MODIFICATION N°1 DU PLUI DU BERNAVILLOIS : APPROBATION

Annexe 1 - Mémoire en réponse

aux avis des Personnes Publiques Associées et observations du public lors de l'enquête publique et modifications apportées au projet de modification n°1 du Plan Local d'Urbanisme intercommunal du Bernavillois

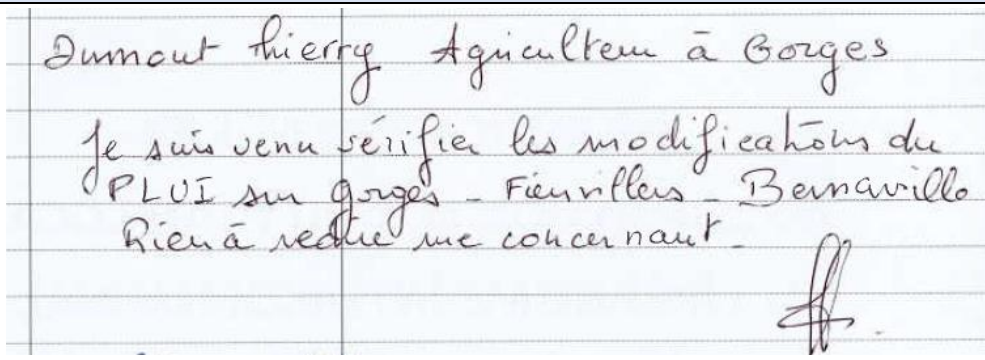
Observations	Réponses de la CCTNP et modifications actées pour l'approbation
Suite à votre transmission, cette modification du PLUi n'appelle pas de remarque de la part des services du département. Il serait intéressant que le projet prévoie plusieurs accès sur la RD pour renforcer le caractère bâti de la commune à cet endroit, comme nous l'avions préconisé lors du dossier initial, fichier joint.	Cette observation n'appelle à aucune remarque de la CCTNP.
Bernaville entrée Ouest	Cette remarque porte sur l'aménagement opérationnel du site de Bernaville entrée ouest et sort donc du cadre de l'OAP associée. Aucune modification actée.

Observations	Réponses de la CCTNP et modifications actées pour l'approbation
 Afin de donner une image d'agglomération, il est important d'avoir un découpage parcellaire qui permette de positionner les accès aux parcelles depuis la RD 925, tel que figuré sur le schéma ci-dessus.
